05/14

Remplacement du joint de culasse

Mercedes-Benz

OM 457 | OM 460

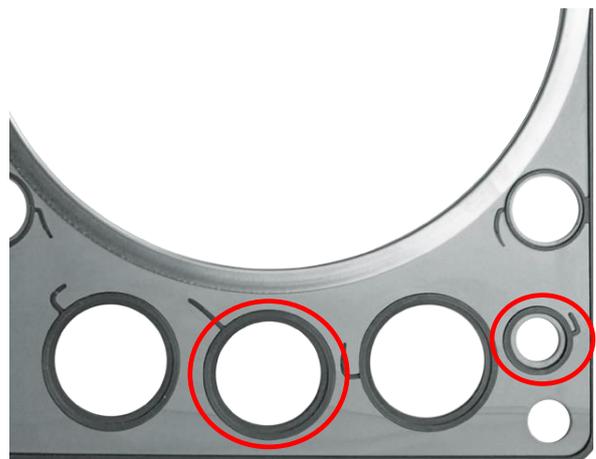
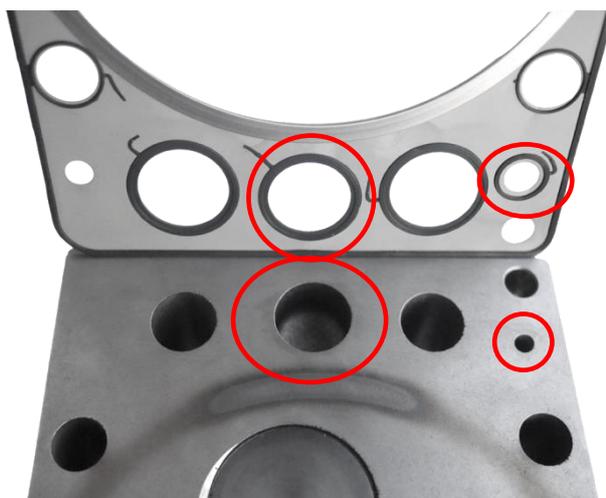
Jusqu'au numéro de moteur 085588, les culasses montées ont une surface d'étanchéité lisse sans rainures.
(Joint de culasse  462.451 - hauteur des profils d'étanchéité élastomères : 1,8 mm)

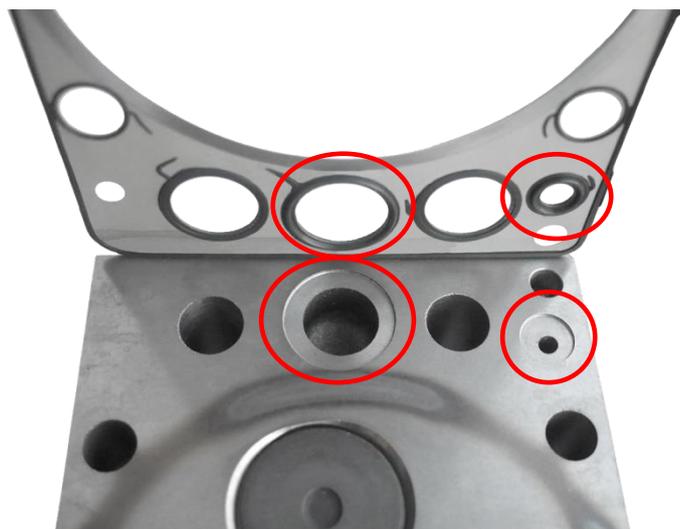
À partir du numéro de moteur 085589, les culasses montées sont des modèles modifiés dotés de rainures fraisées autour des passages d'eau et d'huile.

Le joint de culasse approprié a été adapté par augmentation de la hauteur des profils d'étanchéité élastomères (joint de culasse

☎ 462.202 - hauteur des profils d'étanchéité : 3 mm). L'étanchement n'est possible qu'avec ce joint de culasse !

Veillez donc impérativement vérifier, avant de choisir les pièces de rechange, le type des culasses montées et les joints de culasse qui conviennent. Veuillez également observer les consignes de montage fournies par le fabricant.

- culasse avec rainures fraisées et joint de culasse à profil d'étanchéité rehaussé (☎ 462.202)
- culasse sans rainures et joint de culasse à profil d'étanchéité plat (☎ 462.451)
